平成30年6月14日 公告

長谷川羽曳野学園改修昇降機設備工事
設計図書の一部に表記誤りがありました。下記正誤表をご確認下さい。

正誤表

| 図面名称 | 昇降路平面図 | 図面サイズ: A1 |

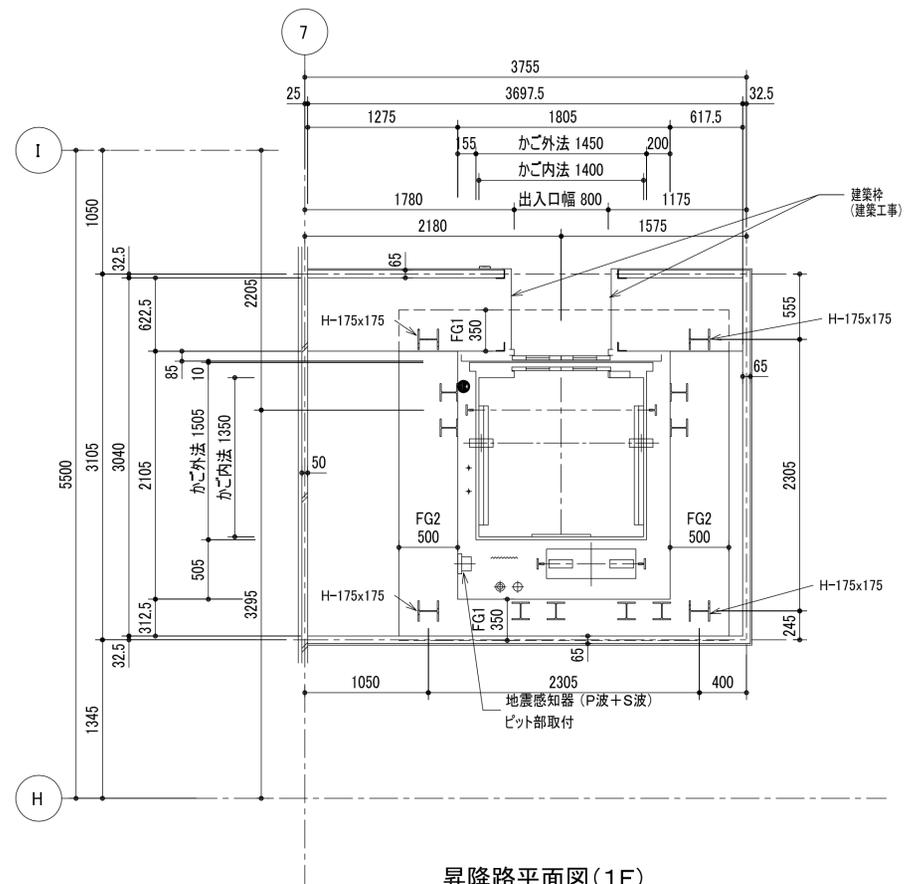
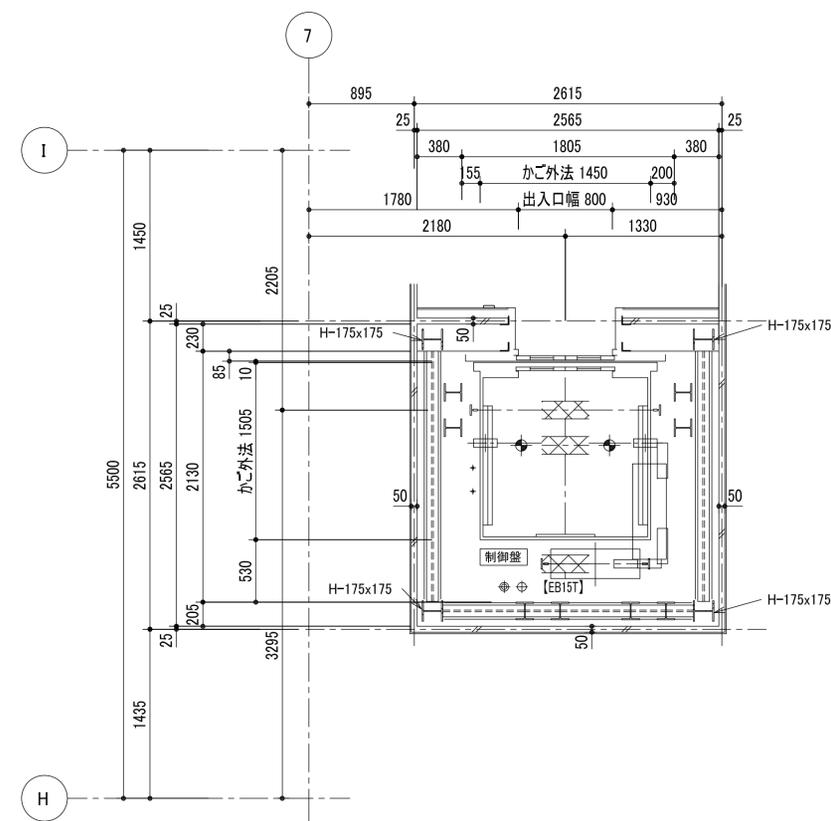
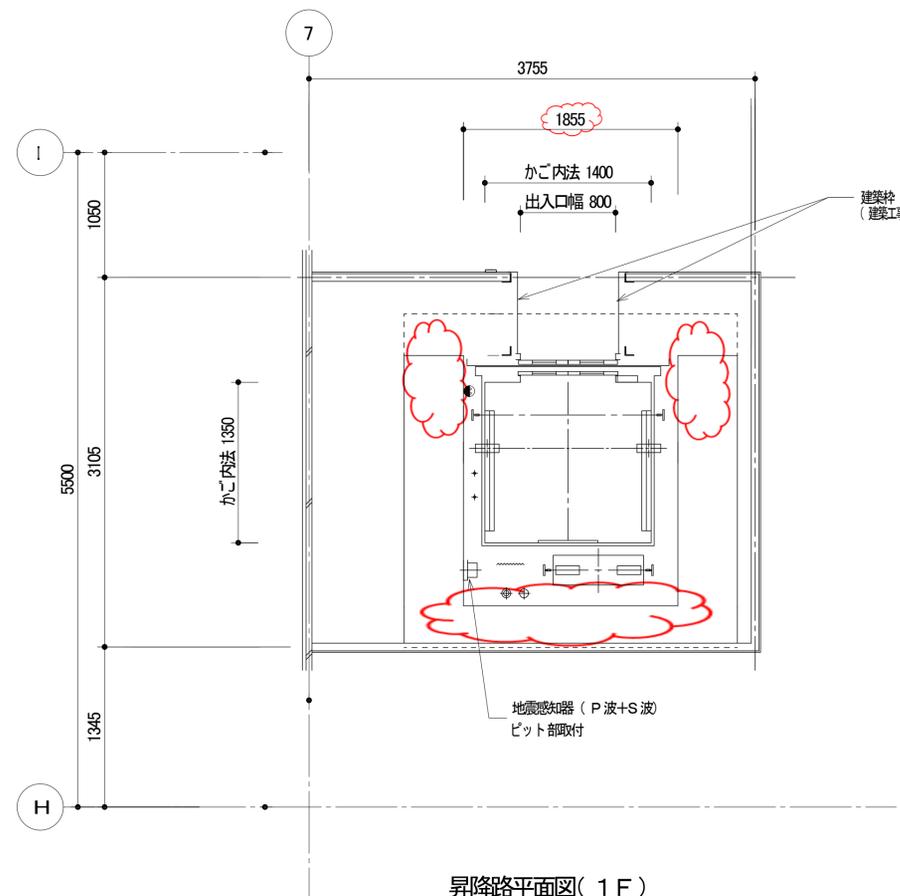
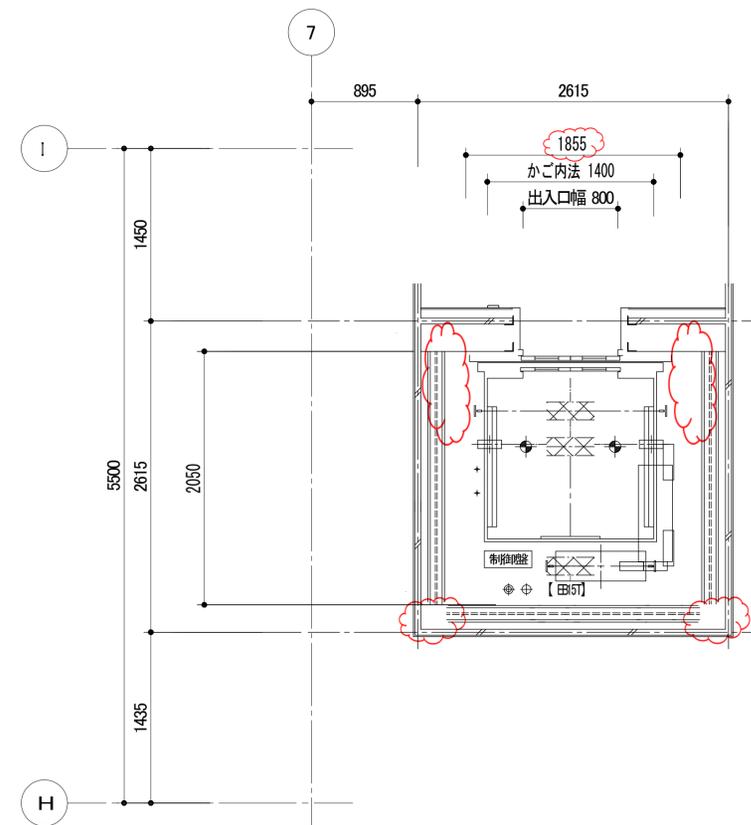
| 訂正箇所 | 誤 | 正 |
|---------------------|---------|------|
| 図面No. 7 昇降路平面図の一部修正 | 1805 | 1855 |
| 図面No. 7 昇降路平面図の一部修正 | 立柱の記載 | 消去 |
| 図面No. 7 昇降路平面図の一部修正 | 不要寸法の記載 | 消去 |
